## 地域の会第153回定例会 資料

平成28年3月2日  
原子力規制委員会  
原子力規制庁

## 前回定例会（2月3日）以降の原子力規制庁の動き

## 柏崎刈羽原子力発電所における不適切なケーブルの敷設に係る東京電力からの報告に対する評価及び今後の対応について

※1 柏崎刈羽原子力発電所1、2、3及び6号機では分離板、4、5及び7号機では分離バリアによってケーブルの区分分離を行う構造としている(下図参照)

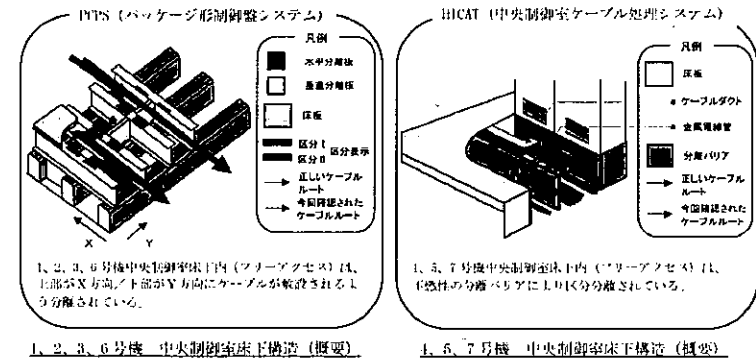
柏崎刈羽原子力発電所のケーブル敷設状況の調査結果については、用途不明であったケーブルの特定及び調査期間中に新たに確認された事例の調査により、中央制御室床下では合計1082本、現場ケーブルトレイでは合計1418本のケーブルが不適切に敷設されていたことが報告された。

東京電力からの報告のうち、安全系ケーブルの系統間の分離に影響を及ぼす可能性のある状態となっていたケーブル及び分離板・分離バリアは、以下のとおりである。

- ・安全系区分に混在していた安全系ケーブル  
中央制御室床下：17本  
現場ケーブルトレイ：0本

- ・複数の安全系区分にわたって敷設されていた常用系ケーブル  
中央制御室床下：323本  
現場ケーブルトレイ：13本

- ・隣接する安全系区分間の分離板・分離バリアの未設置、撤去、破損、貫通等  
中央制御室床下：分離板115枚、分離バリア15箇所

これらの不適切なケーブル敷設については、今後、是正措置の確認が必要である。  
また、調査期間中に確認された新たな事例については、同様の事例の有無について全号機の確認が行われ、不適切な敷設箇所が特定されている。しかし、この問題が本件調査の過程ではなく設備工事を実施していく過程で発見されたものであることを踏まえると、過去に他の要因によって行われた不適切なケーブル敷設が発見されずに残されている可能性は否定できない。したがって、東京電力が安全系ケーブル全体（既設ケーブルも含む）の敷設状況の適切性をどのように確認していくのか、その方法と結果について、今後確認していく必要がある。

東京電力は、引き続き、不適切に敷設されたケーブル及び分離板・分離バリアの未設置、撤去、破損等の状態について、正常な状態に復旧するための是正処置を現在実施中である。6号機及び7号機の中央制御室床下のケーブル、分離板又は分離バリアについては、平成28年1月29日までに、正常に区分が分離された状態に是正した。
